## リコール届出一覧表

リコール届出日：令和 2 年 5 月 28 日

リコール届出番号	外-3036	リコール開始日：準備出来次第	
届出者の氏名又は名称	Groupe PSA Japan株式会社 代表取締役社長 アンジェロ シモーネ (製作国： フランス共和国) (製作者名： オート Mobil・プジョー) (問い合わせ先：0120-840-240 プジョーコール)		
不具合部位（部品名）	動力伝達装置（トランスミッションオイルクーラーの冷却水ホース）		
基準不適合状態にあると認める構造、装置又は性能の状況及びその原因	トランスミッションオイルクーラーの冷却水ホースにおいて、ホースクランプの締め付け作業が不適切なため、当該クランプが正しく締め付けられていないものがある。そのため、当該ホース接続部より冷却水が漏れ、警告灯が点灯し、最悪の場合、冷却水が不足してオーバーヒートを起こすおそれがある。		
改善措置の内容	全車両、冷却水ホースのホースクランプを点検し、当該クランプが締め付けられていない場合は締め付ける。		
不具合件数	0 件	事故の有無	0 件
発見の動機	本国からの情報による。		
自動車使用者及び自動車分解整備事業者に周知させるための措置	<ul style="list-style-type: none"> <li>● 使用者 : 電話・ダイレクトメールにて通知する。</li> <li>● 自動車分解整備事業者 : 対象台数が極めて少数であり、全ての使用者を把握しているため、機関誌等への掲載は行わない。</li> <li>● 対策実施済車両 : 対策済車両には、運転者席側ドア開口部のドアロックストライカー付近に外-3036のステッカーを貼付する。</li> </ul>

## 改善箇所説明図

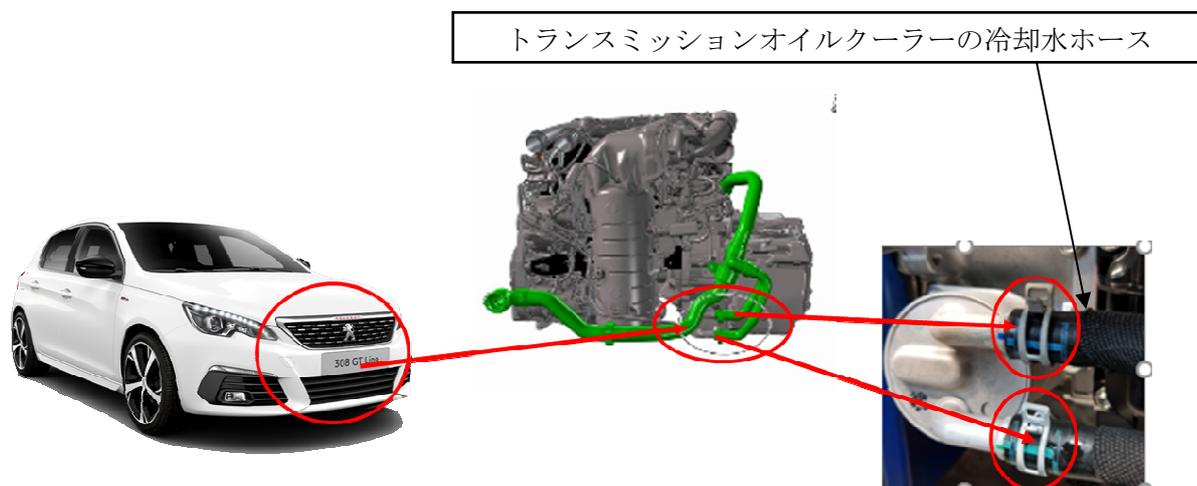
トランスミッションオイルクーラーの冷却水ホースにおいて、ホースクランプの締め付け作業が不適切なため、当該クランプが正しく締め付けられていないものがある。そのため、当該ホース接続部より冷却水が漏れ、警告灯が点灯し、最悪の場合、冷却水が不足してオーバーヒートを起こすおそれがある。

全車両、冷却水ホースのホースクランプを点検し、当該クランプが締め付けられていない場合は締め付ける。
